第一章審查意見

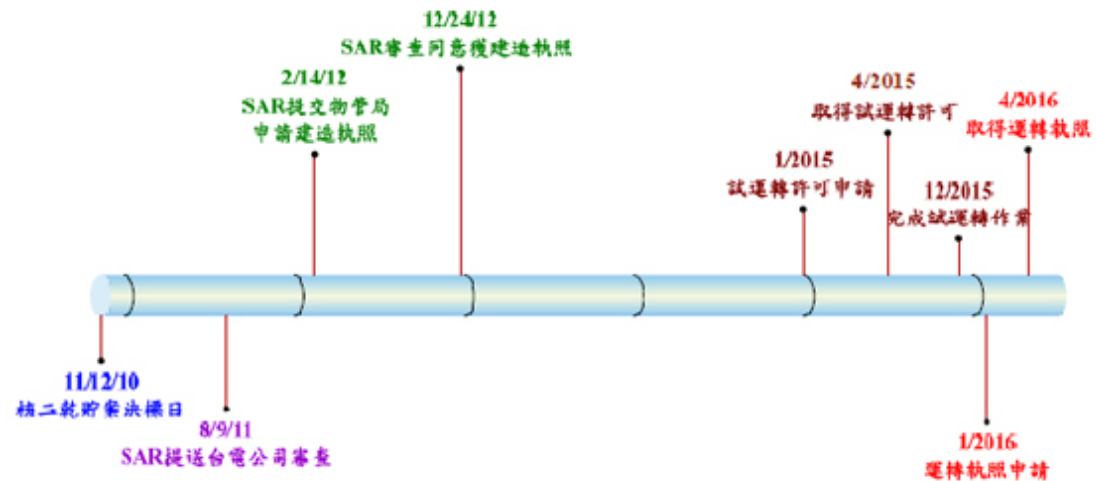
需修訂處如下說明：

1. 8/9/11：SAR 提送台電公司審查，不需列入。

2. 2/14/12：請將「物管局」改為「原能會」。

3. 12/24/12：SAR 審查同意有相當難度。

4. 後續規劃時程請加上「預計」兩字。

已依審查意見於安全分析報修訂相關內容，如附件 01-11-C。
